**Avis de la Mission régionale d'autorité environnementale
de la région Nouvelle-Aquitaine
sur le projet de modification n°3 du plan local d'urbanisme
de Mauléon (Deux-Sèvres)**

n°MRAe 2019ANA54

dossier PP-2019-7732

Porteur du Plan : Communauté d'agglomération du Bocage Bressuirais

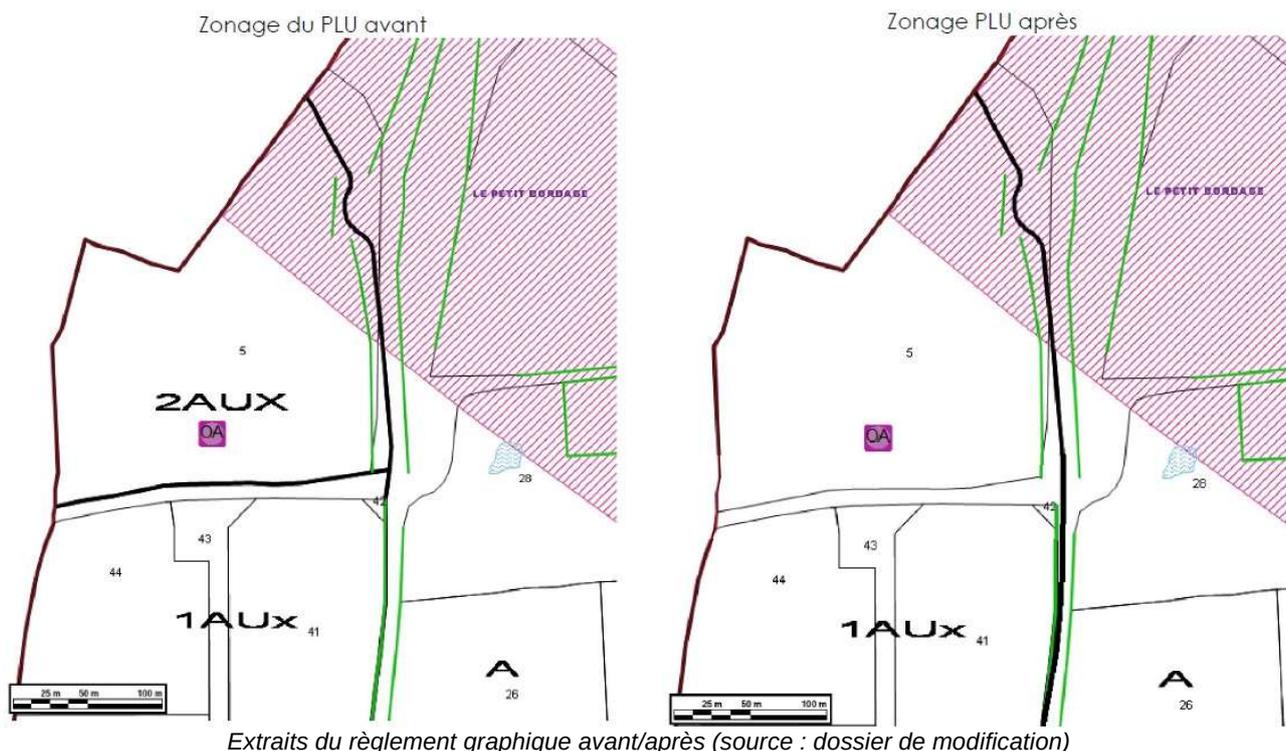
La collectivité souhaite ouvrir à l'urbanisation une zone d'urbanisation future à vocation économique (2AUx) afin de permettre la réalisation d'un centre de tri des déchets recyclables.

L'évolution du PLU consiste à transformer une zone 2AUx de 3,9 hectares en zone 1AUx (zone à vocation économique urbanisable).
